1. Análisis de comentarios y sugerencias del Proyecto Modernización de la Refinería Talara – Petroperú S.A.

El señor Elder Eloy Ruiz Diaz, funcionario del Proyecto Modernización de la Refinería Talara (PMRT) – Petroperú (en adelante “Proyecto”) con fecha 25 de enero de 2016, presentó tres (03) comentarios y/o sugerencias a la Resolución Tarifaria, los cuales analizamos a continuación:

Figura N° 1
Diesel Fuel Retail Price Incl Taxes U.S. Average

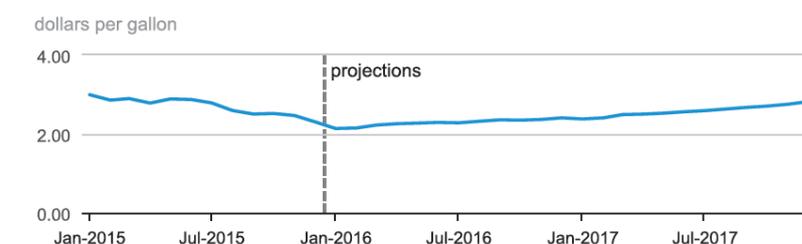
Po otro lado, cuando se revisa las estimaciones internacionales de los precios de combustibles, se observa que en la mayoría de las agencias encargadas del tema, siempre proyectan incremento de los precios. En la Figura N° 1 y el

Cuadro N° 3 se muestra un ejemplo de lo señalado.
